STACY設工認第4回に係るコメント回答

令和3年4月27日

原子力科学研究所
臨界ホット試験技術部

図 3.1-1 有機廃液貯槽（B）の堰の概略図

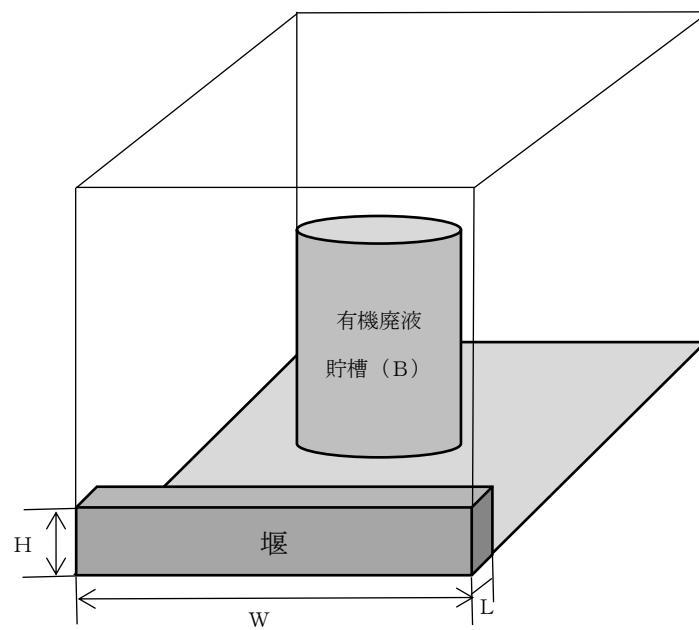
堰の耐震性について説明を追加すること。

拝承。堰の耐震性に係る説明を追加して補正する。

堰は、以下に示すとおり、耐震重要度のCクラスに応じた耐震性を有している。

- 堰は、その材質（鉄筋コンクリート造）、形状（高さ、コンクリート厚さ）から十分に剛な構造となっている。地震発生時に、堰は実験棟Bと一体となって振動することから、堰部のみ損傷する蓋然性は低い。また、実験棟Bは耐震Bクラスの耐震性を有していることから、堰について少なくとも耐震Cクラスの地震動で損傷するおそれはない。
- 低レベル廃液系、極低レベル廃液系の堰は、同一室内の床面から1 m程度の段差を設けたピット式の構造とし、実験棟B（耐震Bクラス）の躯体（壁面、床面）から構成される構造となっているため、実験棟Bと同等の耐震性を有している。
- 中レベル廃液系、有機廃液系の堰は、床面からの立上りがそれぞれ30cm、40cmである。これら堰の寸法や形状を踏まえ片持ちはりに単純化したモデルで、耐震評価を行った結果を別添1に示す。評価に当たっては、耐震評価上の結果が厳しくなる有機廃液系を対象とした。評価の結果、発生する応力は許容応力以下となることを確認した。

図一⑥-1 電気室 (I)、電気室 (II) 換気設備系統図

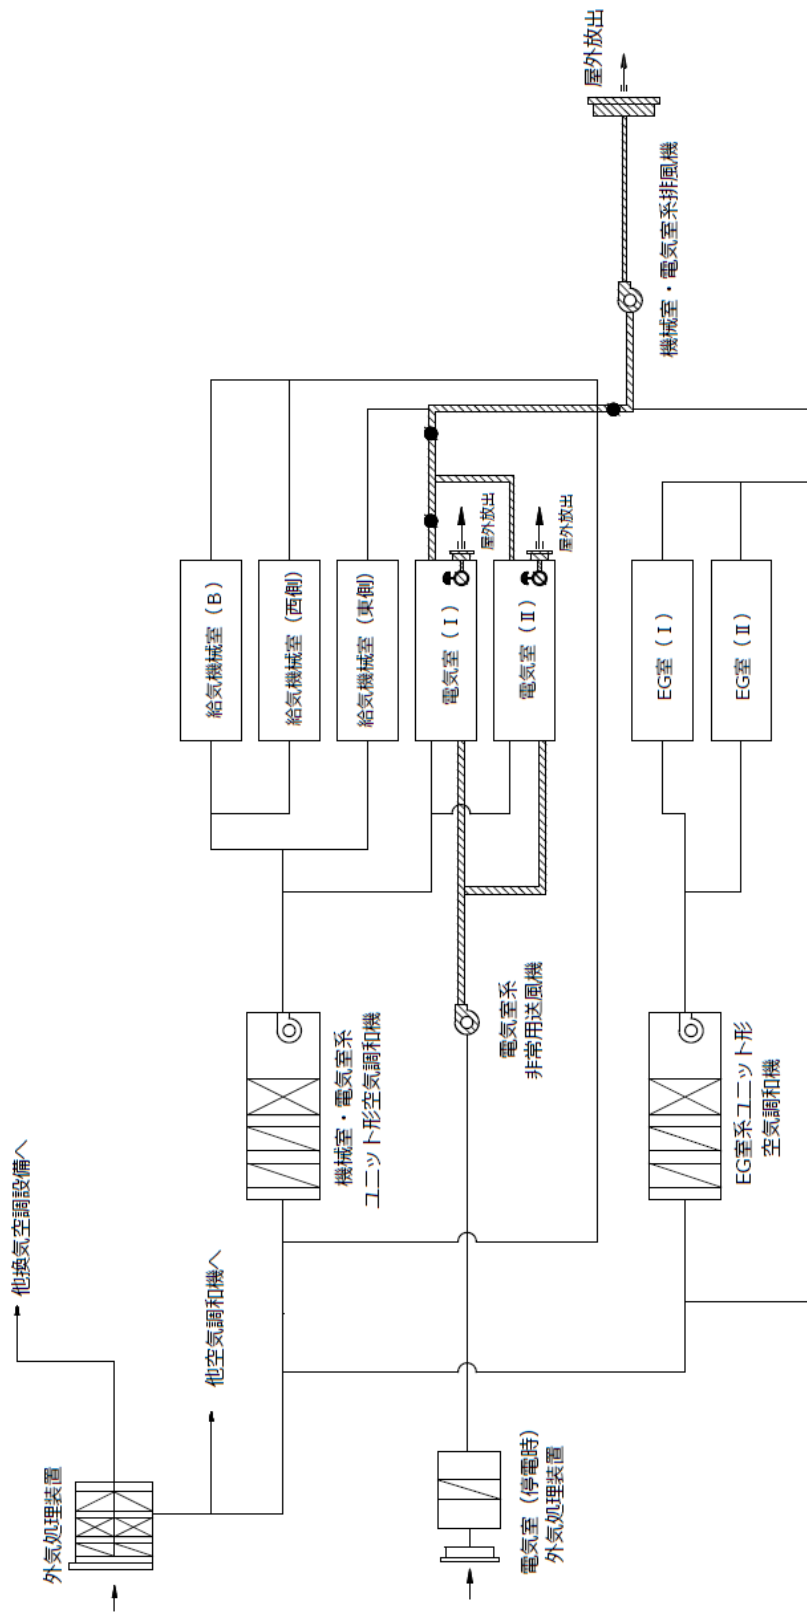
- (10) 試料測定室【No. 125】は実験棟Bの一室であり、技術基準規則第8条への適合性説明は、実験棟Bの適合性説明に包含されること。
- (11) 無停電電源装置を設置する電気室の換気設備【No. 139】について、設置許可との整合性の観点から設工認申請を要する設備として検討すること。また、無停電電源装置は先行使用設工認で認可を受けていることを記載すること。

また、上記コメント(11)及び(12)に対し、無停電電源装置を設置する電気室の換気設備、プロセス冷却設備の熱交換槽は、設工認申請対象とし、追記して補正する。なお、無停電電源装置については、先行使用設工認（棒状燃料貯蔵設備Ⅱの製作等）として令和元年12月23日付け原規規発第1912231号で設計及び工事の方法の認可を受けている。

無停電電源装置を設置する電気室（Ⅰ）及び電気室（Ⅱ）に、屋外に通ずる換気設備を施設する。

換気設備の設計仕様を以下に示す。また、換気設備の系統を図-⑥-1示す。

名 称	機械室・電気室系排風機	電気室系非常用送風機
台 数	1 台	1 台
機能・性能	通常時には、商用電源から給電され、換気する。	商用電源喪失時には、非常用発電機から給電され、換気する。
